核燃料物質使用変更許可申請書の一部補正について

# 核燃料物質使用変更許可申請書

新旧対照表

MHI 原子力研究開発(株)

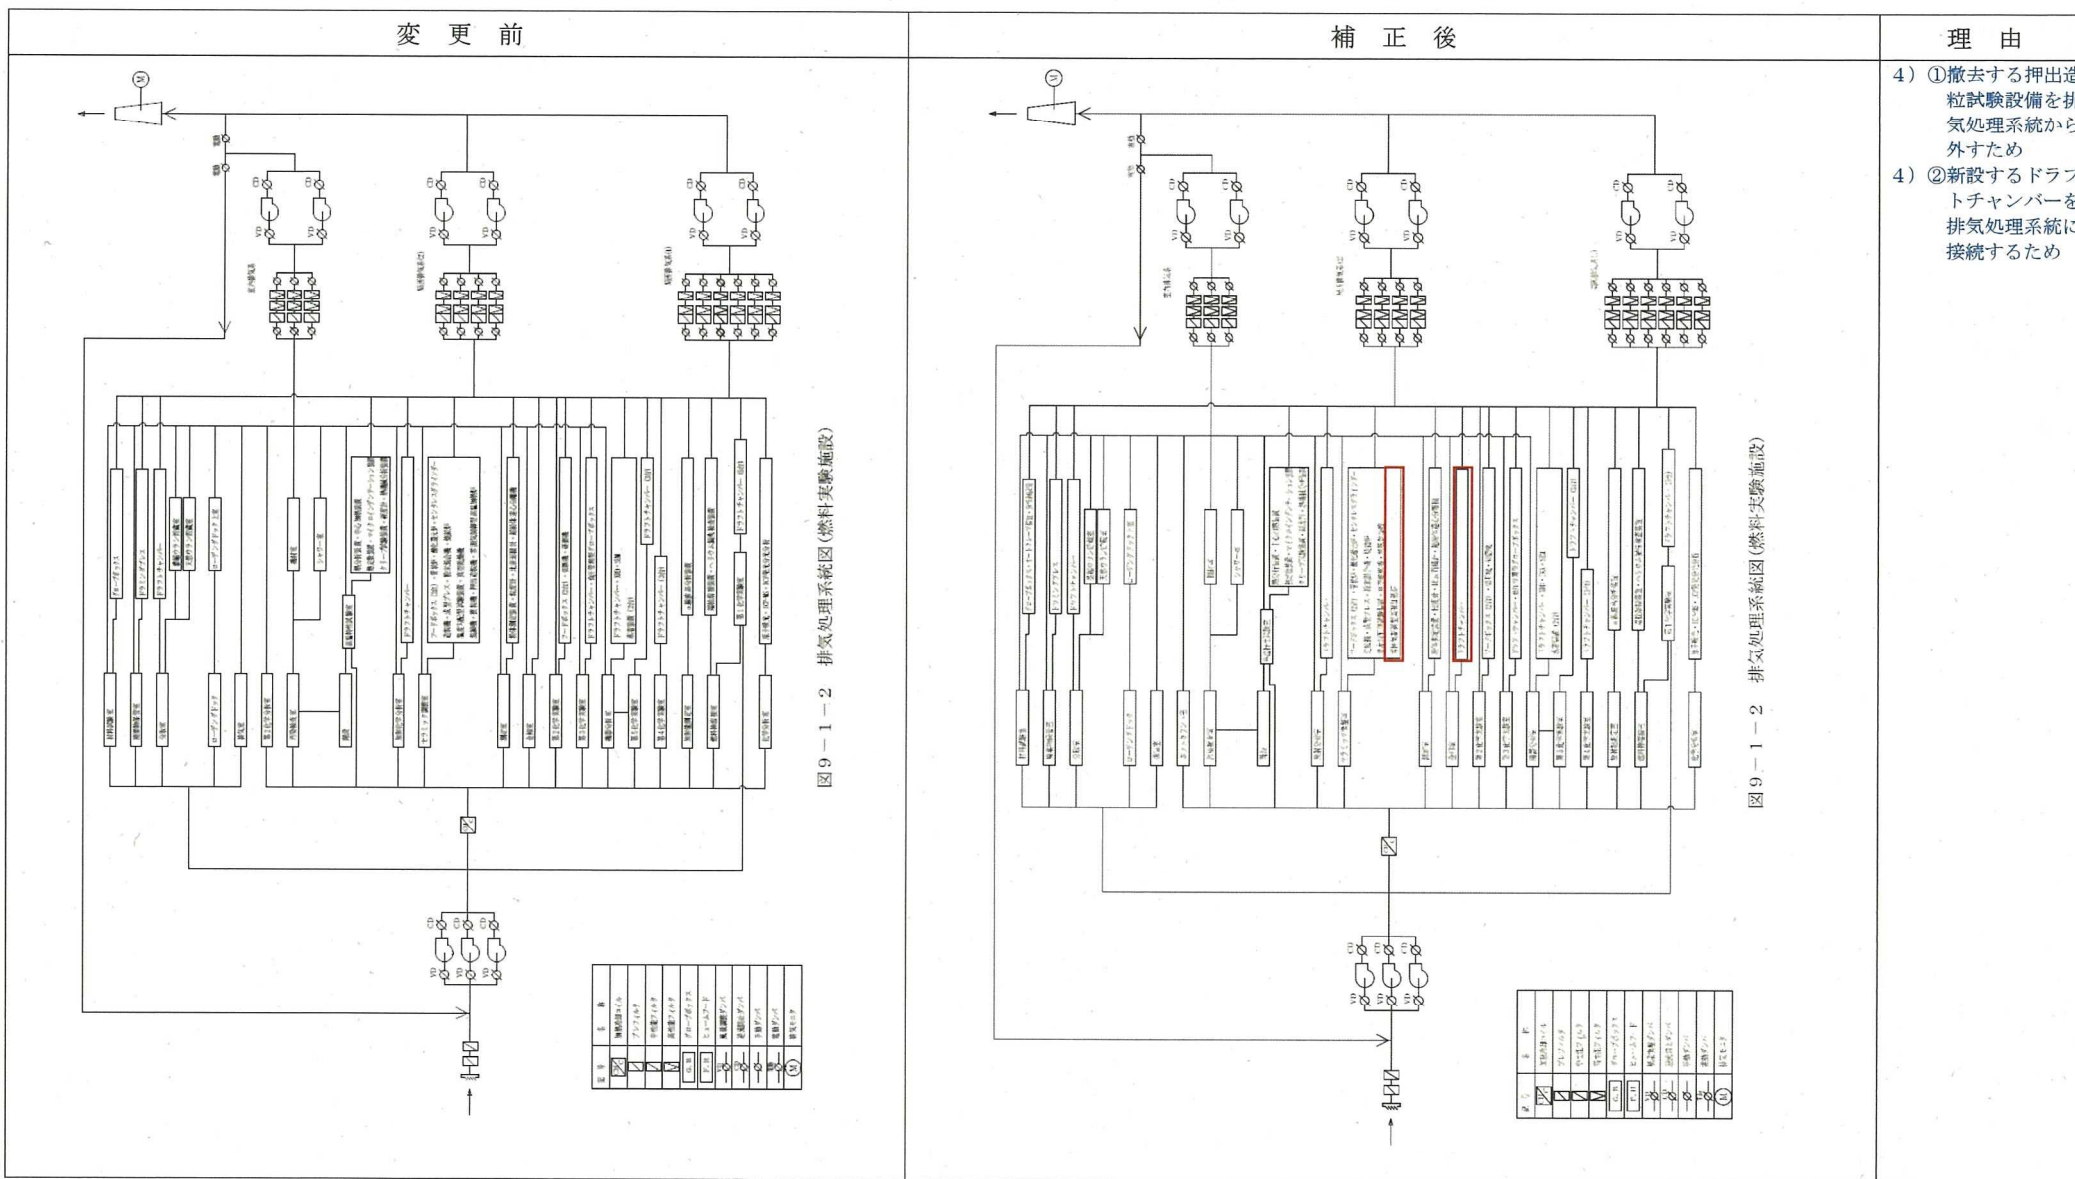
- 3) 「11. 閉じ込めの機能、遮蔽その他の事項に関する使用施設、貯蔵施設及び廃棄施設の位置、構造及び設備」のうち、以下を補正する。
- ①ドラフトチャンバー新設に伴う規則適合性評価(閉じ込めの機能、遮蔽、火災による損傷の防止)を追加する。
  - ②規則適合性評価の記載内容を見直す。
- 4) 「図9-1-2 排気処理系統図(燃料実験施設)」のうち、以下を補正する。

- ①排気処理系統図から押出造粒試験設備の記載を削除する。
- ②排気処理系統図に新設するドラフトチャンバーの記載を追加する。

- 理由
- 4) ①撤去する押出造粒試験設備を排気処理系統から外すため
  - 4) ②新設するドラフトチャンバーを排気処理系統に接続するため

- 3) ①新設するドラフトチャンバーの規則適合性を示すため。  
②規則適合性評価の拡充のため。
- 4) ①撤去する押出造粒試験設備を排気処理系統から外すため。  
②新設するドラフトチャンバーを排気処理系統に接続するため。

図-1.2 押出造粒試験設備の構成の概略配置図 (写真)

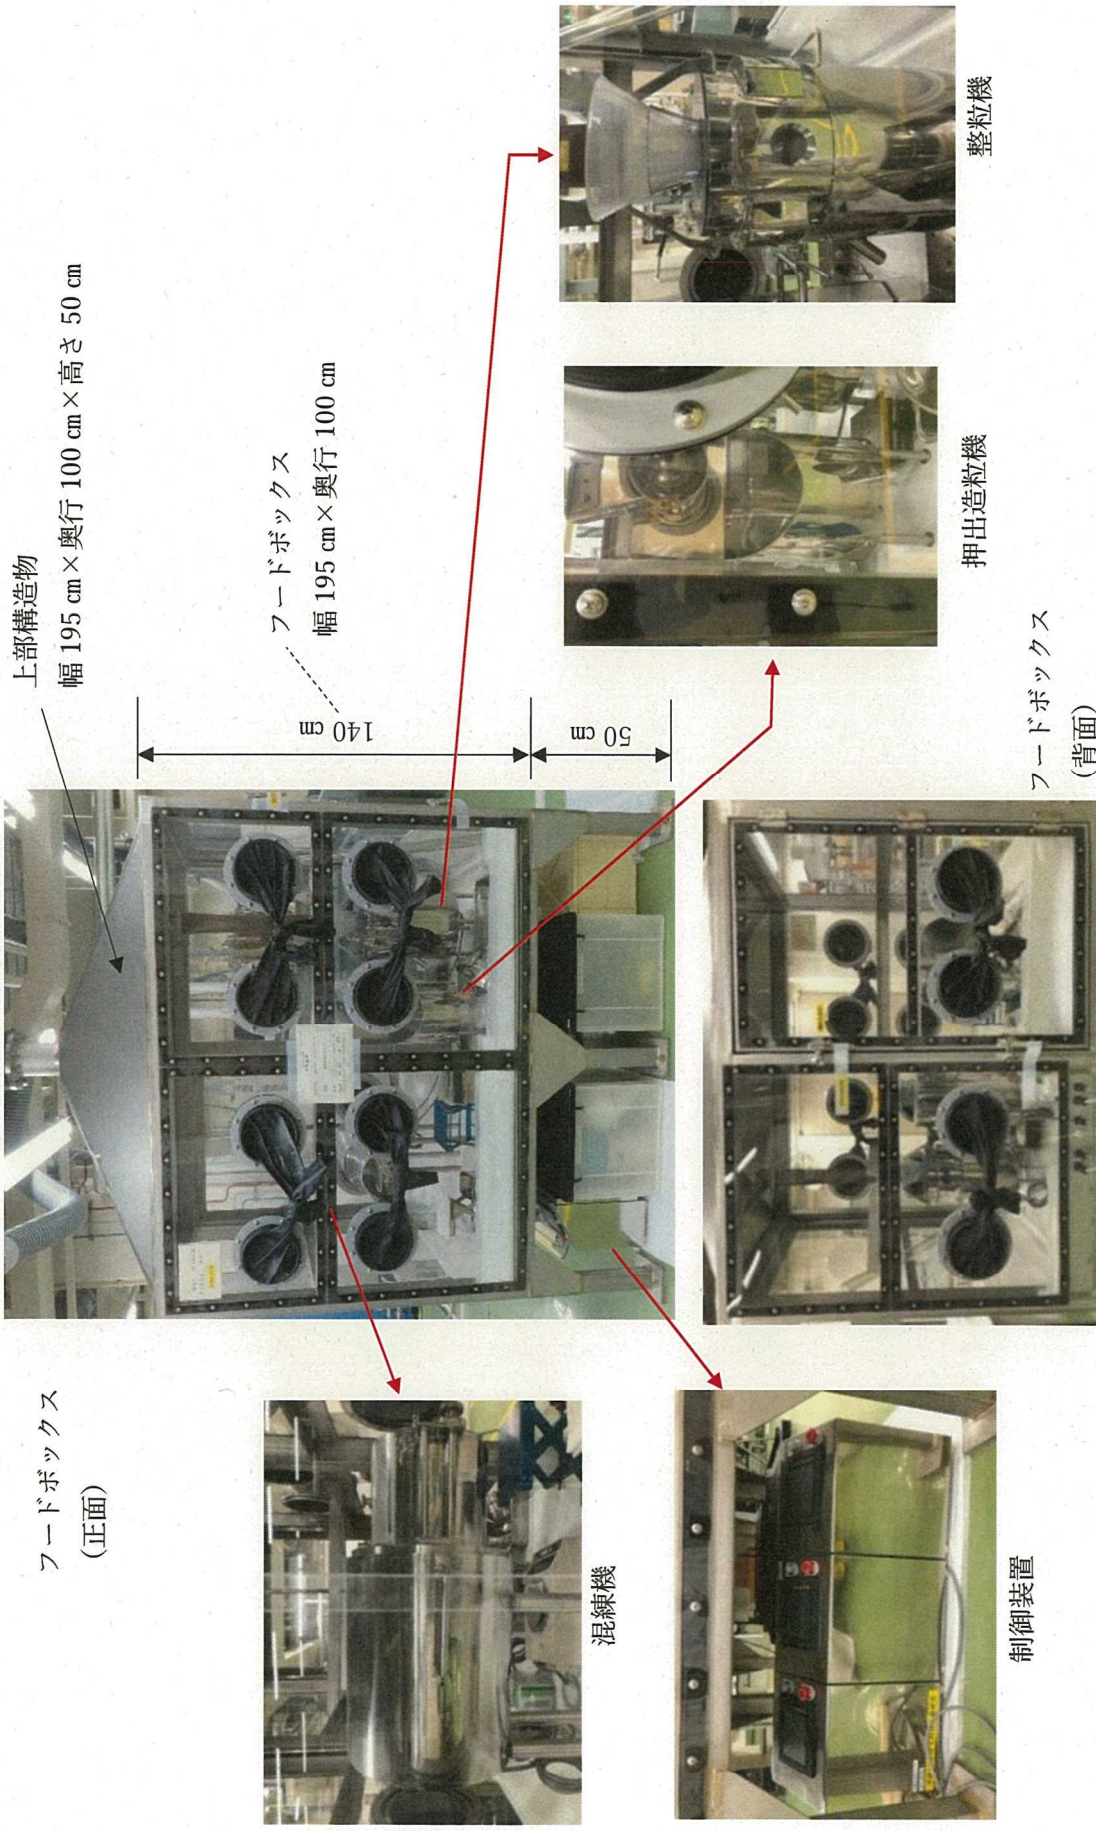
解体撤去する使用設備は下記のとおり。図-1.2に押出造粒試験設備の外観写真を示す。また、図-1.3～図-1.5に各装置の製作図と外観写真を示す。

- ・混練機 : UO<sub>2</sub>粉末にバインダーを添加して練り上げる装置
- ・押出造粒機 : 混練機で練り上げたUO<sub>2</sub>粉を押し出して粒状にする装置
- ・整粒機 : 押し出された不定形のUO<sub>2</sub>粒状を球状に整粒する装置
- ・フードボックス : 上記装置の取扱による汚染拡散防止のための設備
